京都大学複合原子力科学研究所
原子炉設置変更承認申請書
(臨界実験装置の変更)

実験設備と炉心装荷物に関する記載の変更を行う。

京都大学複合原子力科学研究所 原子炉設置変更承認申請書(臨界実験装置の変更) 変更比較表
(該当箇所のみを記載、変更箇所は下線部)

第 5-1 図 原子力関係組織図

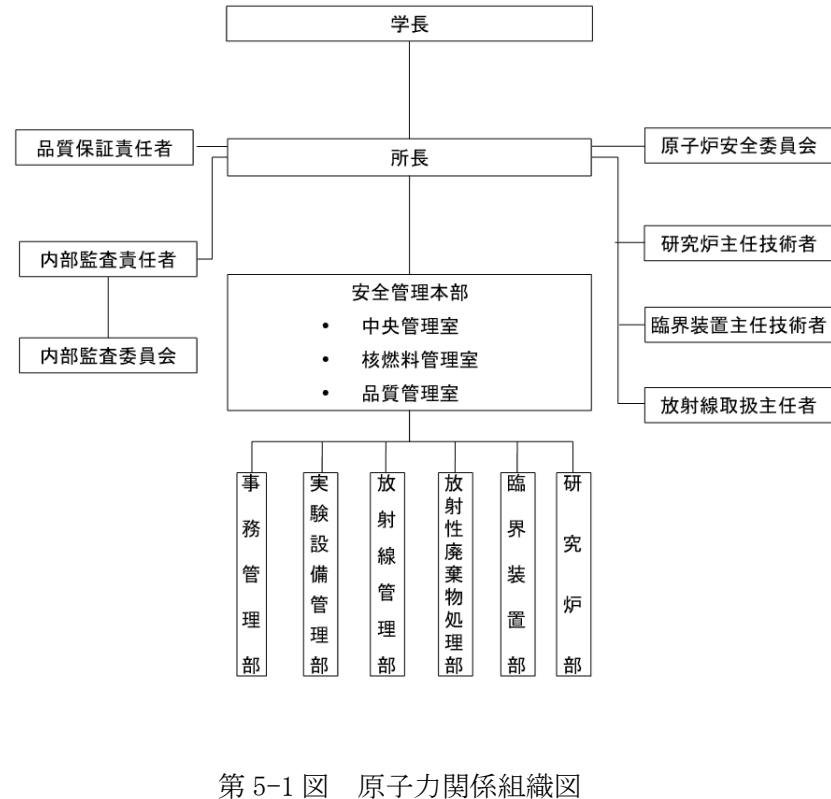
組織図の変更
